Subject: FW: milieuvoorschriften Primer ovens

Ivm draft milieuvoorschrift primer ovens, volgende bemerkingen en aanvullingen:

NEW Primer ovens VCG

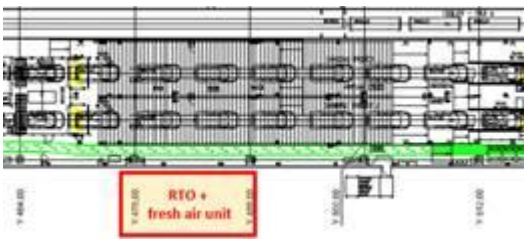
- **Risk assessment:** Vullen we die samen in? Of? Neen, voor milieu afdeling
- **Energy supplies :** Ik heb dit al vroeger gemeld . **Dit hoort niet thuis in een MV voor een nieuwe installatie in bestaande fabriek.**
Misschien wel geldig voor de nieuwe fabriek in Košice.
 - Ijswater? Ons centraal ijswater is gedesignd op 13°/6°C reden, in 1990-95 waren de tussendrogers, alle warmtewisselaars nu op dit net verbonden zijn hiermee gedesignd.
 - Alle HPHW WW zijn gedesignd op 150/85 behalve "DIP2" en "tussendroger uitbreiding 2020" omdat deze in de zomer eenzelfde vermogen bij een lagere temperatuur moeten kunnen leveren. Verlagen naar 90° C gaf problemen op de tussendroger (oude deel) moet (zal) ook problemen geven op de baden van DIP2.

Het idee achter deze vraag was om de installatie naar de toekomst toe reeds te voorzien op de mogelijkheid voor een lagere toevoertemperatuur. Niet om de aanvoertemperatuur van het gehele net nu al te verlagen, dat is inderdaad niet mogelijk.

Dergelijke hoge temperaturen van 150°C lijken ons op lange termijn niet houdbaar, aangezien dit de mogelijkheden rond recuperatie/hernieuwbare energie/... sterk beperkt. En eigenlijk is er geen proces die dergelijke hoge temperaturen echt nodig heeft, het zijn net de 'te kleine' warmtewisselaars.

Is inderdaad niet zo beschreven in de energiestandaard 8015,14 die verwijst naar 8010,49.

Dus het had ideaal geweest moesten we dit kunnen meenemen voor de toekomst, maar het is inderdaad niet de standaard.

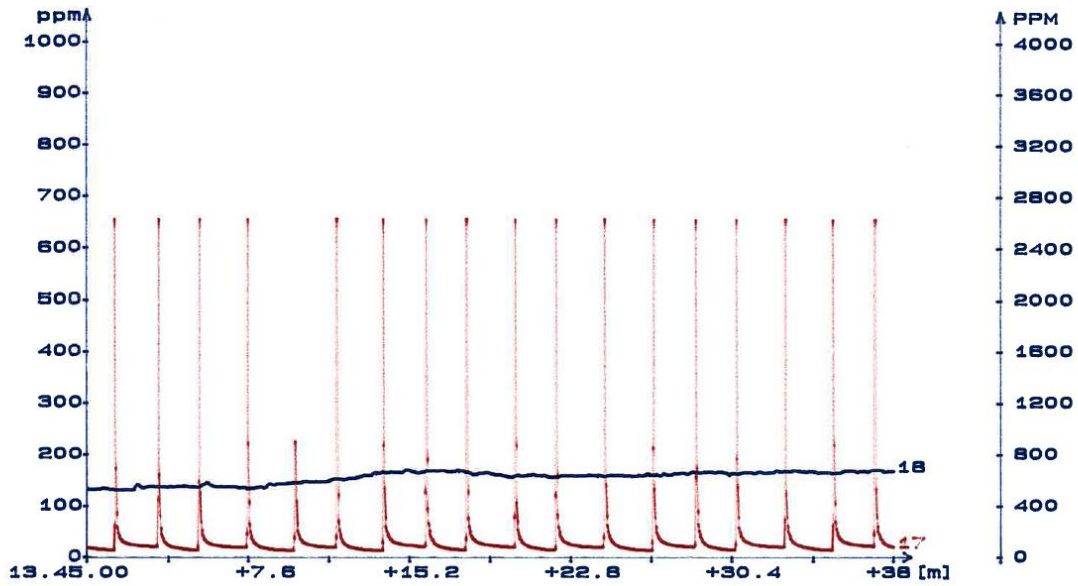
Wat voor mij vooral belangrijk is, zijn de waarden voor TOC: TOC 50 mg/Nm3

Is dit een gemiddelde waarde? Of mag onderstaande ?

Ja elektrisch, ik denk dat dit toch al lang duidelijk is? Of niet?

130 °C or 90 °C full loaded oven
130 °C or 90 °C empty oven

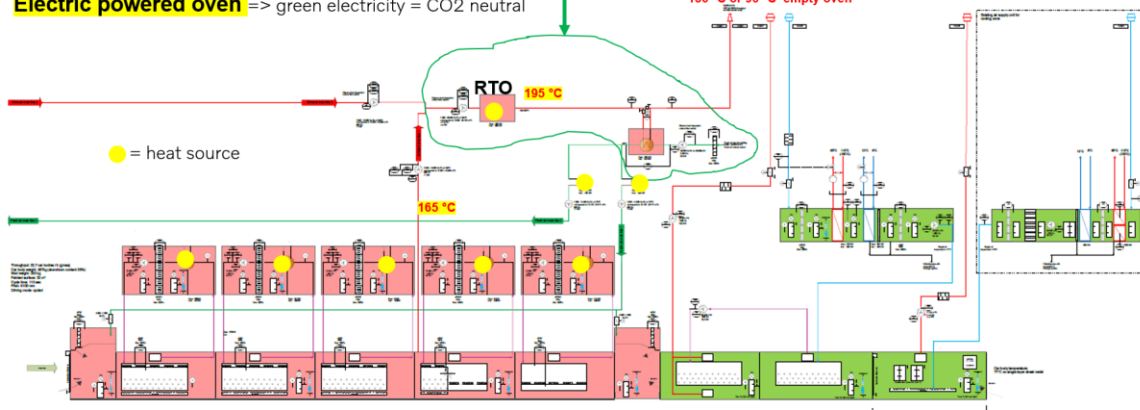
Outlet temperature at the chimney as low as possible => 90°C is possible without influence on the RTO efficiency
